OBJET :  
Avis PLU arrêté

#### **Avis sur le projet de PLU de la commune de Baden**

### ***Avis de Golfe du Morbihan-Vannes agglomération relatif au projet de PLU de Baden***

##### P11 - « Attique »

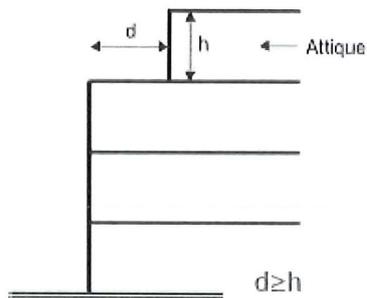
La définition nous paraît incomplète car le « retrait » n'est pas défini. Il est nécessaire de préciser la définition et s'appuyant sur l'exemple suivant :

*« Est considéré comme attique le dernier niveau placé au sommet d'une construction et situé en retrait d'au moins 1 m des façades donnant sur les voies et emprises publiques. L'attique ne constitue pas un élément de façade. »*

*Eventuellement rajouter ceci : Dans le cas d'une construction dont la façade est à une distance inférieure ou égale à 5 m de l'axe de la voie ou de l'emprise publique, la distance de retrait doit être supérieure ou égale à la hauteur de l'attique.*
